Připomínky k návrhu pro veřejné projednání

Srovnání změn mezi návrhem MPP pro společné jednání a návrhem MPP pro veřejné projednání (výkres Z02)

Výřez z výkresu MPP (Z02)

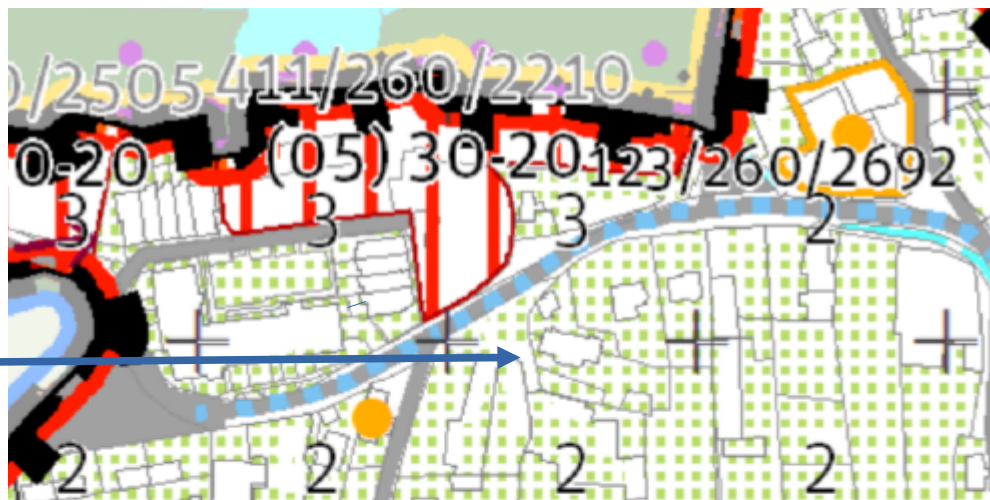
a) 123/260/2692 Park u zvoničky - místní park požadujeme vymezit na p.p.č. 712 (podle stavu), přemístit popis a opravit grafické znázornění parku.

Park u zvoničky (a také kříž a pomník obětem 1. a 2. světové války) je od roku 2020 umístěn v parkové ploše veřejného prostranství na p.p.č. 712 o výměře 790 m² na jihovýchodní straně Černošické ulice.

Ve výkresech MPP 2022 pro veřejné projednání (VP) je veřejné prostranství parku chybně vyšrafováno jako zahrada (zatímco v MPP pro SJ 2018 plocha veřejného prostranství šrafována nebyla).

Výřez z návrhu MPP k veřejnému projednání 2022

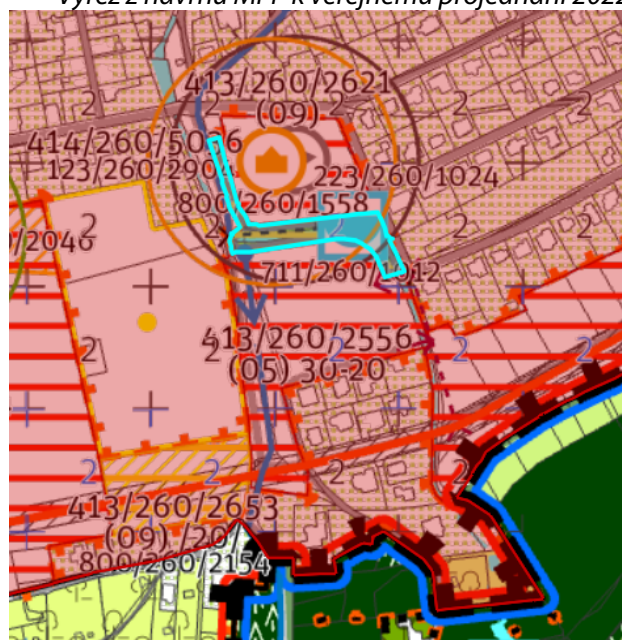
b) 123/260/2904 Park u Lipeneckého potoka - místní park požadujeme zřetelně a jednoznačně vymezit a popsat. Grafické znázornění je zcela nepřehledné a matoucí. Žádáme o vysvětlení, je-li plocha parku shodná s plochou rozvojové plochy 414/260/5036.

Park 123/260/2904 u Lipeneckého potoka v současnosti neexistuje.

Na výkresech je zakreslena nestavební rozvojová plocha 414/260/5036 o rozloze 3 534 m² se způsobem využití rekreační, cílová charakteristika plochy: park.

Lze předpokládat, že tato rozvojová plocha a park 123/260/2904 jedno jest, přestože se jinou než územní spojitost dohledat nepodařilo.

Hlavní výkres je nepřehledný, text není navzájem provázaný. Dokument není využitelný pro rozhodování v území.

Výřez z návrhu Metropolitního plánu k veřejnému projednání 2018

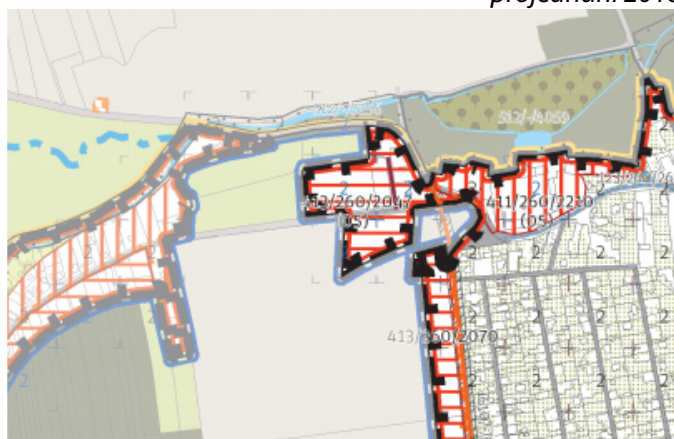
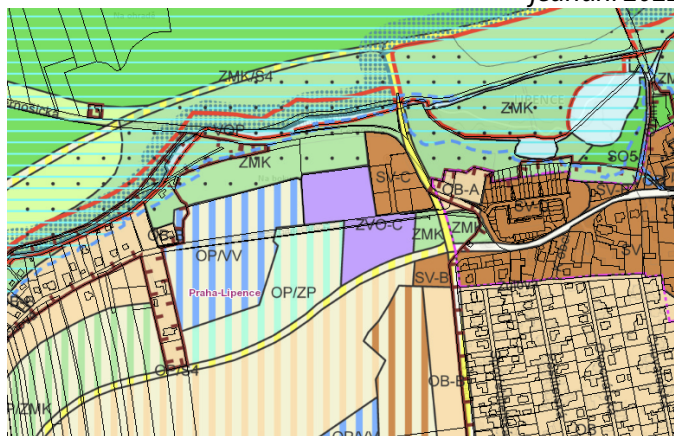
2. MČ Praha-Lipence požaduje zachování rozsahu lokality 260 Lipence a zastavitelné rozvojové plochy 413/260/2047 v rozsahu návrhu pro společné jednání.

MČ nesouhlasí s rozšířením plochy o pozemek 2267/1, který je v aktuálním ÚP OP/VV. Na tento pozemek běží podnět na změnu P349/2019, který má nesouhlasné vyjádření ZMČ a nedoporučil jej VURM. Prakticky totožný podnět na změnu P29/2018 nebyl v roce 2019 schválen ZHMP. MČ požaduje zachování návrhu využití území v rozsahu návrhu pro společné jednání v roce 2018, včetně využití pozemku 2267/1 jako Louka a pastvina.

Naplněním této plochy by došlo nenávratně k nežádoucímu srůstu dvou doposud oddělených sídel odlišného charakteru (viz PÚR).

Záměr výstavby Seniorské rezidence **nesplňuje požadavek ochrany a rozvoje hodnot území, zachování kontextu sídla a krajiny a je v rozporu** s republikovými prioritami PÚR a se Zásadami územního rozvoje hl. m. Prahy.

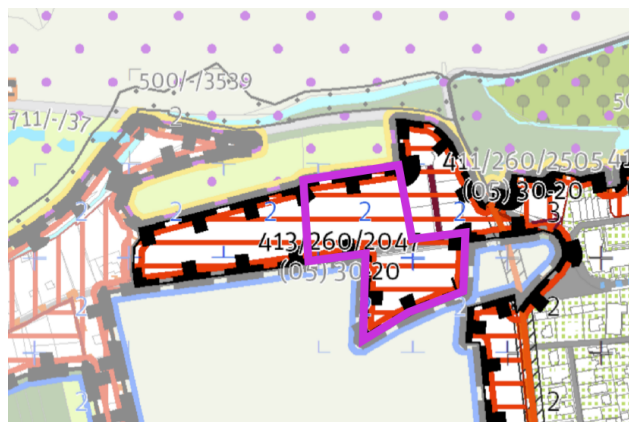
Plocha lokality 10 je naprosto nevhodná k zastavění z důvodů:

- srůstání jádra Lipenců s místní částí Kazín by nevratně poškodilo urbanistickou strukturu sídla
- oddělení plochy OP na jihu a na severu (vznikla by bariéra pro migraci zvěře)
- uzavření jižní plochy OP, vznikla by izolovaná kol dokol uzavřená plocha OP
- narušení charakteru a struktury přilehlé zástavby Kazína (drobné měřítko rozptýlené zástavby izolovaných RD v zahradách)
- narušení horizontu podél Oddechové ulice
- v kontextu navazující zástavby podél Oddechové ulice směrem ke Kazínu jsou navržené řadové domy urbanisticky zcela nevhodné
- „centrum“ s navrženou podlažností 3+1NP je prvek zcela cizí, který by vytvořil nežádoucí dominantu na okraji sídla v kontaktu s otevřenou krajinou

Výřez z návrhu Metropolitního plánu k veřejnému projednání 2022 s vyznačením rozsahu požadované změny

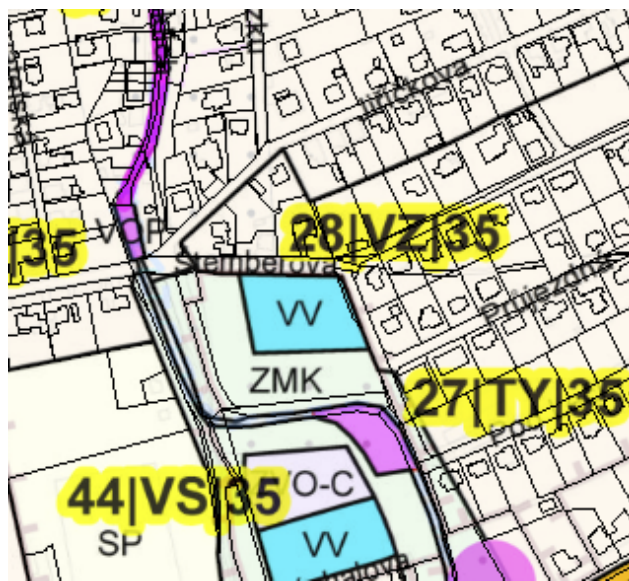
4. MČ Praha-Lipence požaduje vymezit návrhovou plochu občanské vybavenosti v zastavitelné transformační ploše 413/260/2210 na pozemku č. parc. 14/4.

V platném územním plánu je na těchto pozemcích vymezena plocha SV. Okolní plochy určené pro smíšené využití jsou již zastavěny čistě obytnou zástavbou. S ohledem na očekávaný nárůst obyvatel v bezprostředním okolí požaduje MČ vymezit plochu občanské vybavenosti, aby bylo možné zajistit odpovídající vybavení a služby.

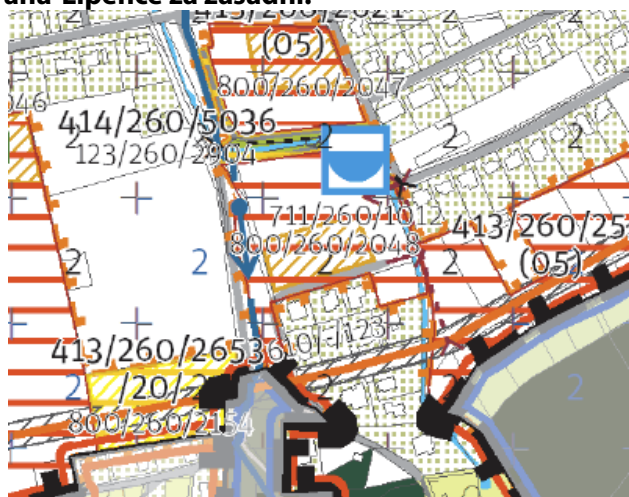
7. MČ Praha-Lipence požaduje v ploše 413/260/2556 vymezení občanské vybavenosti bodem - v okolí 100 metrů od bodu rezervovat plochu o minimální rozloze 3600 m².

V platném ÚP je v ploše vymezena plocha pro veřejnou / občanskou vybavenost o výměře 3601 m², na tuto plochu VV je v platném územním plánu vymezena i veřejně prospěšná stavba (VPS) pro školství 44/VS/35.

Po zrušení plochy pro ZŠ na p.p.č. 2220/1 není na území městské části pro novou školu žádná vymezená plocha.

Výřez z návrhu Metropolitního plánu k veřejnému projednání (s vyznačením požadovaných změn)

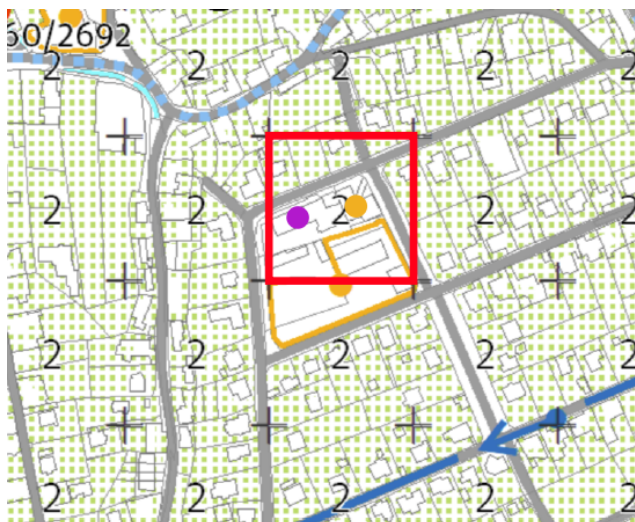
8. MČ Praha-Lipence požaduje ve stabilizovaném území mezi ulicemi Na Bambouzku a K Samoobsluze vytvoření podmínek pro vznik lokálního centra.

- a) Zvýšení RNP ve vymezeném rozsahu (v červeně vyznačeném čtverci) na 3**

Pro podporu vzniku centra je uvažováno s navýšením budov stávající občanské a komerční vybavenosti.

- b) Vyznačení stávající občanské vybavenosti bodem (pošta, knihovna a další)**
c) Vyznačení stávající komerční vybavenosti - obchod bodem

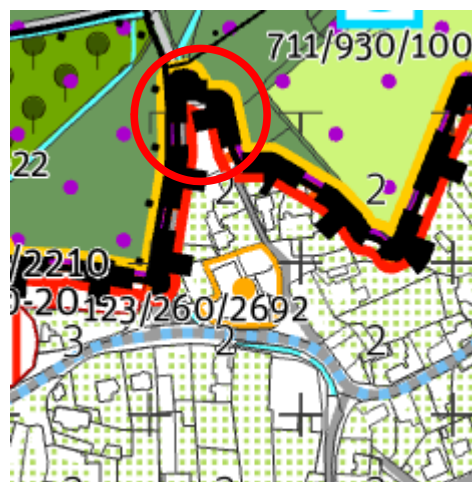
9. MČ Praha-Lipence požaduje doplnění občanské vybavenosti značené bodem pro budovu sportovní haly čp. 747 v Obilní ulici.

Ve výkresech není vyznačena budova občanského vybavení - sportovní haly (tělocvičny) v Obilní ulici.

*Výřez z návrhu MPP k veřejnému projednání 2022
s vymezením navrhovaných propojení dvou bodů)*

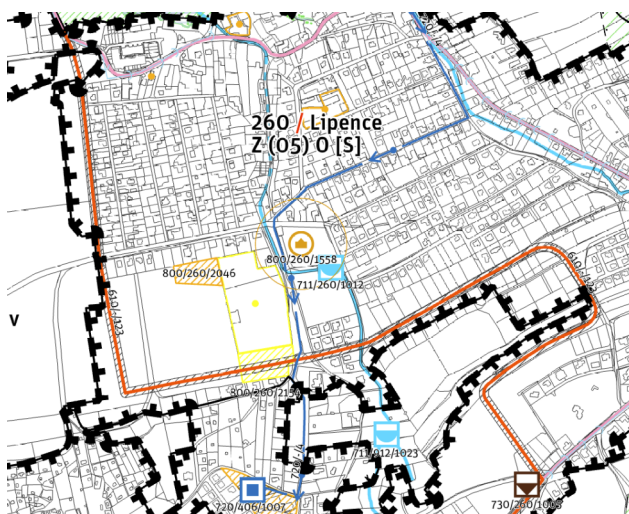
10. MČ Praha-Lipence požaduje vymezení pěší prostupnosti územím - vymezení pěšího propojení dvou bodů.

Pěší propojení přes Kyjovský potok mezi ulicemi Jílovištská a U Lip.

Dlouhý blok zástavby mezi ulicemi Jílovištská a U Lip vytváří bariéru v území. To je problematické zejména pro pěší, kterým se tak výrazně prodlužuje docházková vzdálenost na MHD na Jílovištské ulici.

Výřez z návrhu Metropolitního plánu k veřejnému projednání (s vyznačením požadované změny)

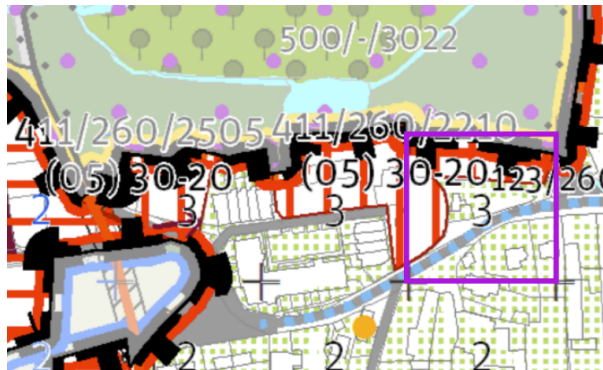
12. MČ Praha-Lipence požaduje opravu regulace výšek (viz zákres) ve stabilizovaném území ze 3NP na 2NP.

Jedná o výškovou regulaci nad výškově ustálenou zástavbou. Ve vymezeném území se však nachází pouze zástavba maximálně dvoupodlažních rodinných domů. MČ požaduje úpravu regulace tak, aby odpovídala současnému stavu.
